Viktigt säkerhetsmeddelande

Invacare Birdie lyft – meddelande om korrekt montering av låssprinten som håller ställdonet på lyftarmen

Ref: 462674

BILD 1

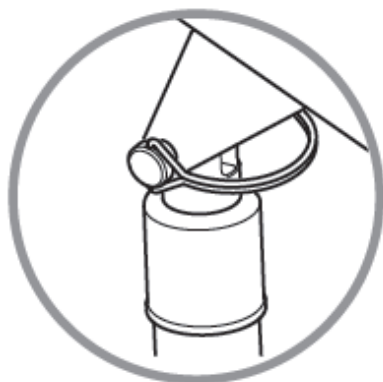
- Eventuella skador på låsclipset
- Den faktiska positionen för låsclipset på lyften (om det har monterats)
 - Om låsclipset sitter i rätt position som visas nedan i bild 1 och är oskadat, behöver ingen åtgärd vidtas
 - **Spara instruktionsbladet** genom att fästa det på den befintliga bruksanvisningen
 - Om låsclipset är felmonterat/sitter i fel position som visas nedan i bild 2,
 - öppnar du låsclipset och återmonterar det som bild 1 visar
 - **Spara instruktionsbladet** genom att fästa det på den befintliga bruksanvisningen

BILD 2

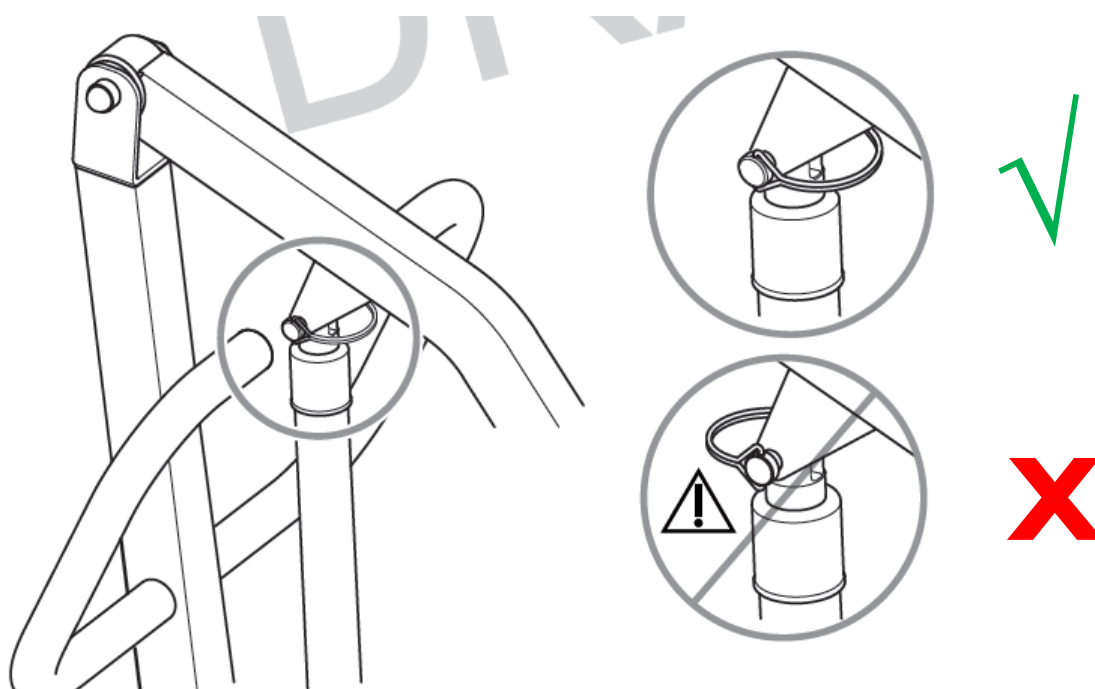
Till följd av ett fåtal fall där ställdonets låsclips skadats och lyftarmen fallit ned har vi upptäckt att låsclipset, om det alltid vänds bakåt och pekar ned mot ställdonet, kan ta skada efter ett antal cykler – bild nedan.

- Skadan på låsclipset uppstår endast om det ligger an mot ställdonets baksida och i lyftarmens maxhöjd.
- Efter den första cykeln är låsclipset inte längre i kontakt med ställdonet (såvida det inte pressas för hand).
- Den kompletta låssprinten lossnar inte direkt från ställdonet om låsclipset skadas – sprinten stannar kvar i ställdonets infästning på lyftarmen.
- Låsclipset riskerar att böjas kraftigt vid vikter som överstiger 140 kg.
